Behandlende enhet:	Saksbehandler/telefon:	Vår referanse:	Deres referanse:	Vår dato:
Transport og samfunn	Hanne Mo Østgren / 99601836	20/48543-9	22/2056-	28.06.2022

Merknader til forslag til detaljregulering med konsekvensutredning – forslag til statlig reguleringsplan – for nytt sykehus på Gaustad – Gaustadalléen 34 mfl. gnr. 42 bnr. 1 mfl. i Oslo kommune

Plankartutsnitt 1

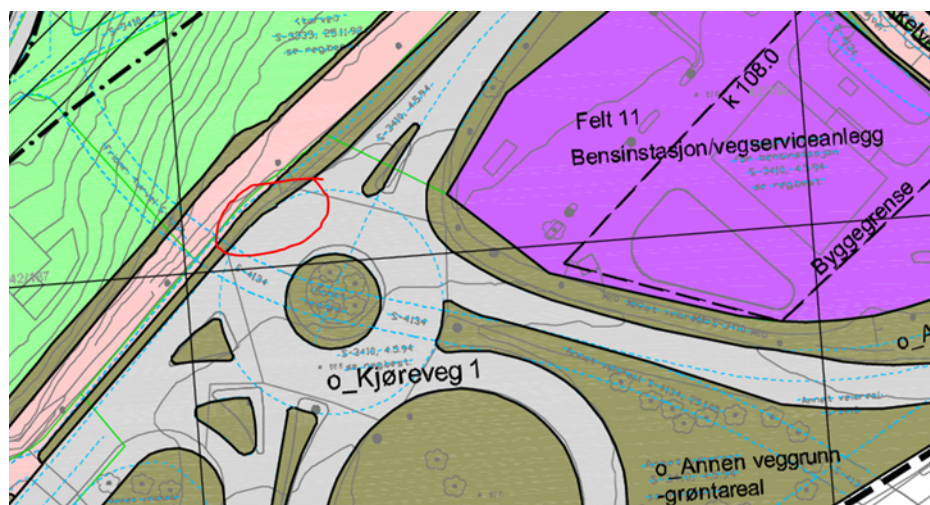
Det er foreslått omregulering av «annet veiareal» tilhørende reguleringsplan for Universitetskrysset (S-3410), dvs. statlig riksveigrunn til «bebyggelse og anlegg», jf. areal innenfor rød ring. Statens vegvesen stiller krav til at arealet reguleres til «annen veggrunn-grøntareal» slik det er i gjeldende regulering.

Plankartutsnitt 2

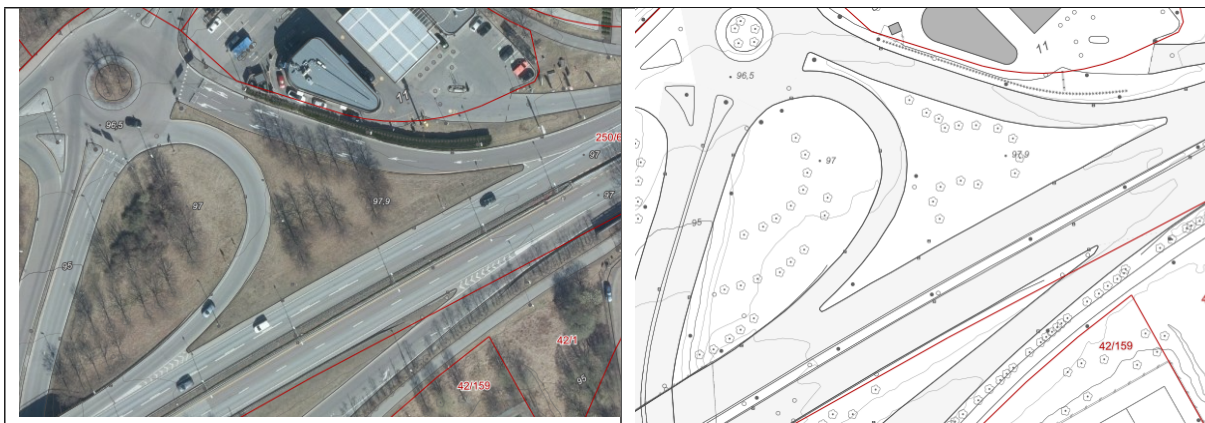
Jf. plankartutsnitt nedenfor er linje for regulering av rundkjøring usammenhengende og må endres slik den er regulert.

Utsnitt fra PBEs saksinnsyn

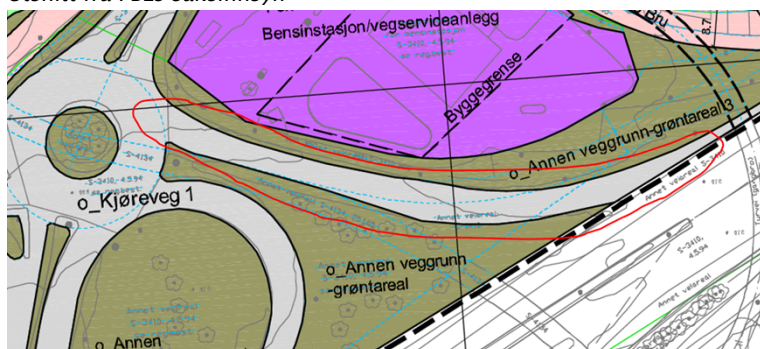
Avkjøringsrampen fra Ring 3 er regulert og opprinnelig bygget med ett kjørefelt, men har senere blitt opparbeidet med to kjørefelt i forbindelse med utviklingen i området. Vi er enige i at dagens bygde løsning med to kjørefelt reguleres inn i planforslaget, men ber om at det tas kontakt med Plan- og bygningsetaten om et oppdatert kartgrunnlag som viser rampen slik den faktisk er bygd. Jf. utklipp fra PBEs saksinnsyn under som viser riktig utforming av rampen.
